MIASTO KOBYŁKA

WZP.271.14.2020

dotyczy przetargu nieograniczonego na adaptację pomieszczeń wraz z wyposażeniem nowej siedziby Miejskiej Biblioteki Publicznej w Kobyłce

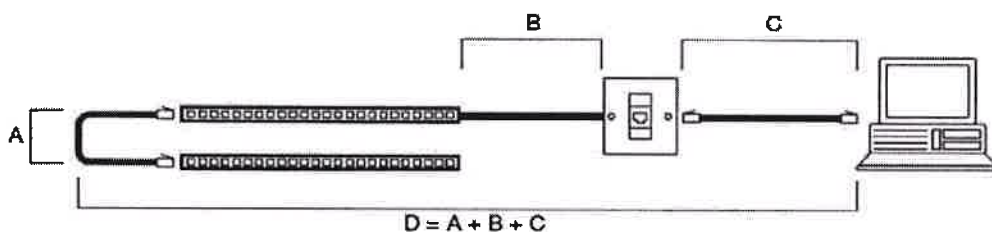
Jeżeli tak to proszę o informację o ilości torów oraz kategorii skrętki oraz wytyczne co do samej szafy.

W bibliotece wykonano instalację okablowania poziomego oraz punkty przyłączeniowe RJ45 na potrzeby sieci komputerowej i telefonicznej. Okablowanie strukturalne opiera się na ekranowym modularnym module przyłączeniowym kat. 6A umożliwiającym obsługę aplikacji 10G BASE-T. Liczba stanowisk roboczych oraz ich lokalizacja jest pochodną wymagań Użytkownika końcowego oraz obowiązujących norm. Wymagania odnośnie wydajności kanału transmisyjnego muszą spełniać

minimum Klasę EA, a wszystkie komponenty spełniać kryteria kategorii 6A. Długość przewodów nie może przekraczać 90m.

W dokumentacji na rysunku 01 przedstawiono stanowiska robocze oraz ich lokalizację.

Maksymalna długość

A	nie więcej niż 6 m
A + C	łącznie 10 m
B	90 m
D	100 m
